Evidenční list, návrh změny stavby / projektové dokumentace
- je podkladem pro změnu ceny díla dle smlouvy o dílo č. 8500009334
ZMĚNOVÝ LIST č. 01/SÚS PK

Stavební akce:	"Přestupní terminál veřejné dopravy v Klatovech" Č.projektu: CZ.06.06.01/00/22_069/0002953
----------------	--

Dotčená část stavby:	SO 701 - Zastřešení terminálu		
Název / označení změny:	Výztuž a zpětný zásyp		
Podklad pro změnu:	Zadávací dokumentace, RDS		
Návrh pro změnu podal:	Zhotovitel	Dne:	
Zdůvodnění a popis změny: Navýšení výztuže se týká dodatečné úpravy základové patky ZP Z02 v návaznosti na kolizi se stavebním objektem SO 302, nástupiště č. 1 osa 6. Výztuž musela být znovu objednána. Položka zásypu chybí v rozpočtu a je nezbytná pro dokončení díla.			
Změna se týká položek : viz příložený rozpočet			
Jedná se o položky, které se nachází ve smluvním rozpočtu			
Způsob ocenění změny:			
Vliv změny na termín dokončení díla:		NE	
Vliv změny na cenu díla:	ANO		
Náklady na změnu celkem:			24 660,81 Kč
přípočty celkem:			24 660,81 Kč
odpočty celkem:			0,00 Kč
Přílohy:	položkový rozpočet s uvedením zdroje j.c. výpočet množství, fotodokumentace stanovisko AD stanovisko TDS

Název ZL: SO 701 – Zastřešení terminá

PŘÍKLAD PRO VÝPOČET ZPĚTNÉHO ZÁSYPU - ZP-Z01

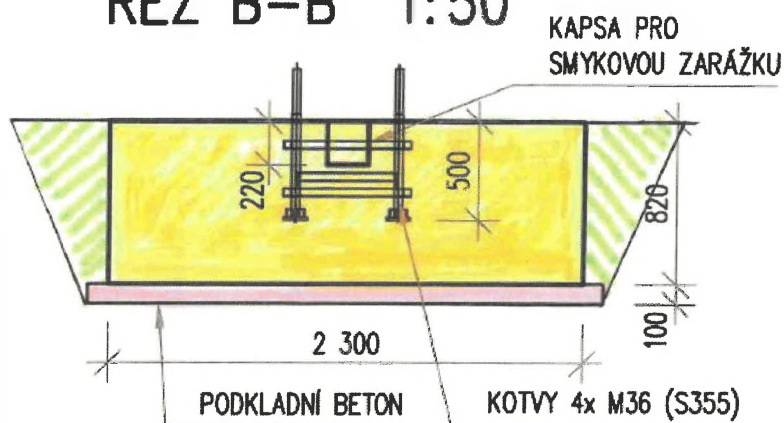
ZPĚTNÝ ZÁSYP Výkop 260,256 - Provedené konstrukce 196,772 = **63,484 m³**

ŘEZ B-B 1:50

KONSTRUKCE PATKY Z01
 PODKLADNÍ BETON
 ZPĚTNÝ ZÁSYP
